RESPOSTAS ÀS SOLICITAÇÕES DE ESCLARECIMENTO - V

14.12.2018

CTB/RDC/01.2018-95

- Segue anexa planta esquemática do Terminal com algumas marcações não entendidas para melhor compreensão do escopo referente ao layout apresentado:

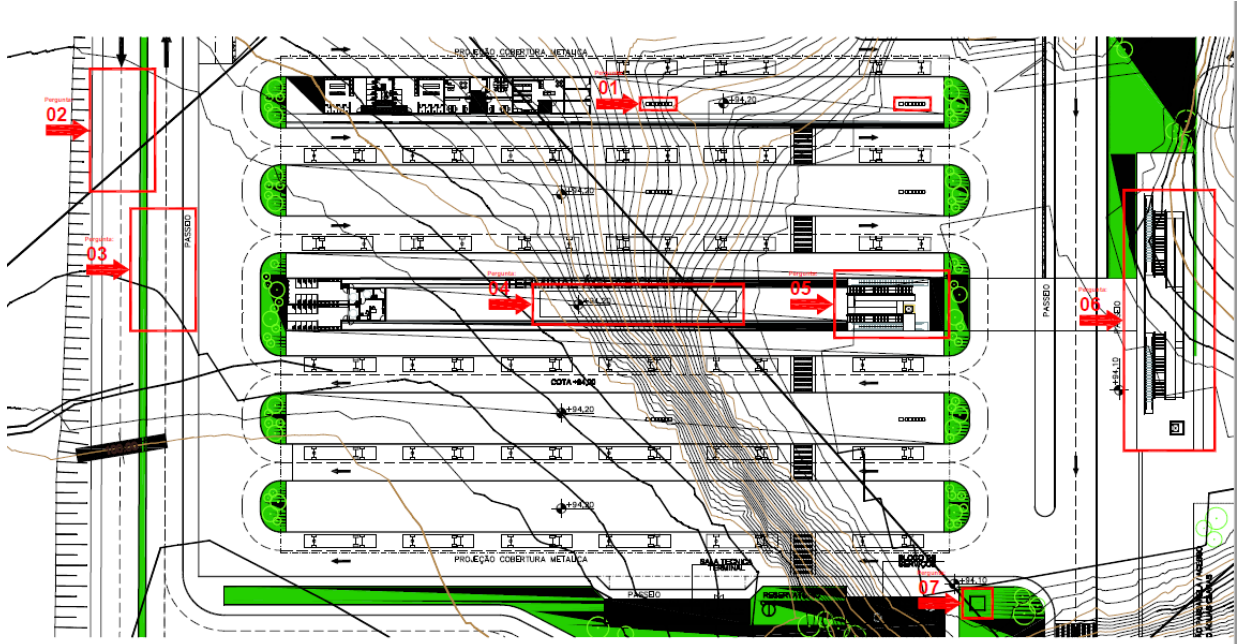
Seta 1: O que seria essas marcações no layout, não conseguimos identificar no PDF recebido;

Seta 2/3: Estamos entendendo que os acessos projetados serão de nossa responsabilidade, bem como os serviços de urbanização, drenagem e iluminação pública;

Seta 4: O que seria essa marcação no layout, não conseguimos identificar no PDF recebido;

Seta 5/6: Solicitamos projetos de cortes, identificações dos níveis, especificações e demais esclarecimentos necessários para levantar todos os custos e consideração em nossa proposta;

Seta 7: O que seria essa marcação no layout, não conseguimos identificar no PDF recebido;

Seta 1: Corresponde ao mobiliário, a exemplo de bancos e lixeiras;

Setas 2 e 3: O entendimento está correto;

Seta 4: Projeção da cobertura do projeto de referência;

Setas 5 e 6: Conforme item 3.3 do Anexo II – Termo de Referência, Projeto das Estações e do Terminal de Integração, o projeto do Terminal de Integração – Águas Claras deverá ser elaborado pela Contratada, considerando o anteprojeto e adaptação ao partido arquitetônico para o padrão da Linha 1. Para tanto, fica disponibilizado projetos do Terminal Acesso Norte da Linha 1 do SMSL, em complemento ao Apêndice 01 do Anexo I - Anteprojeto, como referência para as especificações técnicas.

Seta 7: Trata-se de guaritas.
